Nous vous prions de trouver ci-joint les réponses aux remarques formulées dans votre courrier ci-dessus référencé.

Le présent projet, dénommé « **verse Clémence 1 extension** », se situe sur la concession de Clémence située sur la partie Nord du Plateau de Thio. Il prévoit l'extension de la verse vers le Nord Est avec la mise en place d'un accès au Sud Ouest de la verse Clémence 1 actuelle. La cote ultime du projet se situe à 500 m NGNC et la surface au sol est estimée à 7.6 Ha. Cette capacité de stockage supplémentaire est estimée à 319 000 m³. La hauteur totale de l'ouvrage avoisinera 60 m, hauteur de verse courante selon les standards SLN (≤ 60 m). Le projet 1999 est de ce fait légèrement modifié sur sa partie haute afin de garder l'accès à la plateforme sommitale de cette nouvelle verse.

Figure 14 : schéma type d'un remodelage possible de la plateforme en creux et bosses

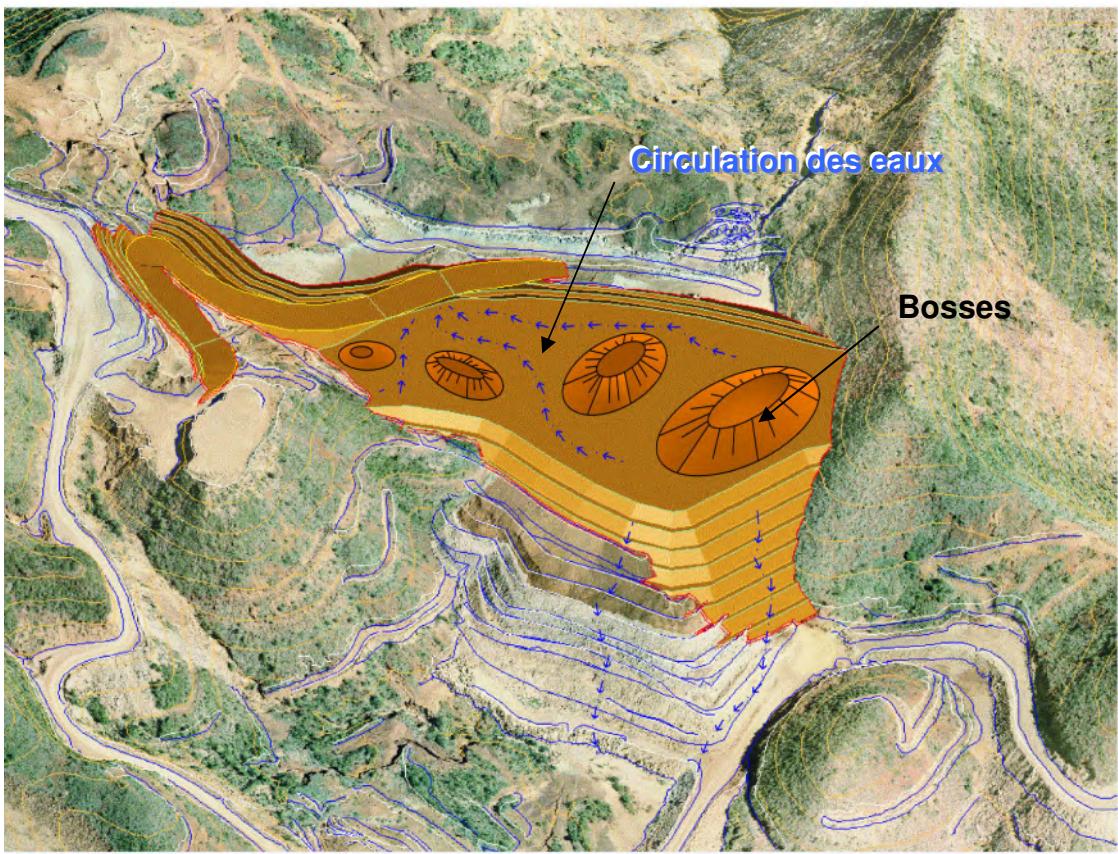
12 - La destination finale des eaux de surface de la plateforme sommitale de la verve remodelée demande à être précisée compte tenu que les entrées de mèches seront bouchées (schéma peu explicite sur la Figure 14 à la page 54).

12 - La destination finale des eaux de surface de la plateforme sommitale de la verve remodeled demande à être précisée compte tenu que les entrées de mèches seront bouchées (schéma peu explicite sur la Figure 14 à la page 54).

A titre indicatif, un remodelage en creux et en bosses pourra être envisagé afin de reconstituer un réseau hydrographique permettant de réduire les vitesses et donc lutter l'érosion des sols. Les chenaux ainsi créés seront renforcés par un enrochement et plantés d'arbres en bordure. Les bosses seront également revégétalisées. L'ensemble aura une pente faible, de l'ordre de 4 % vers l'intérieur afin d'acheminer les eaux vers le réseau hydraulique final.
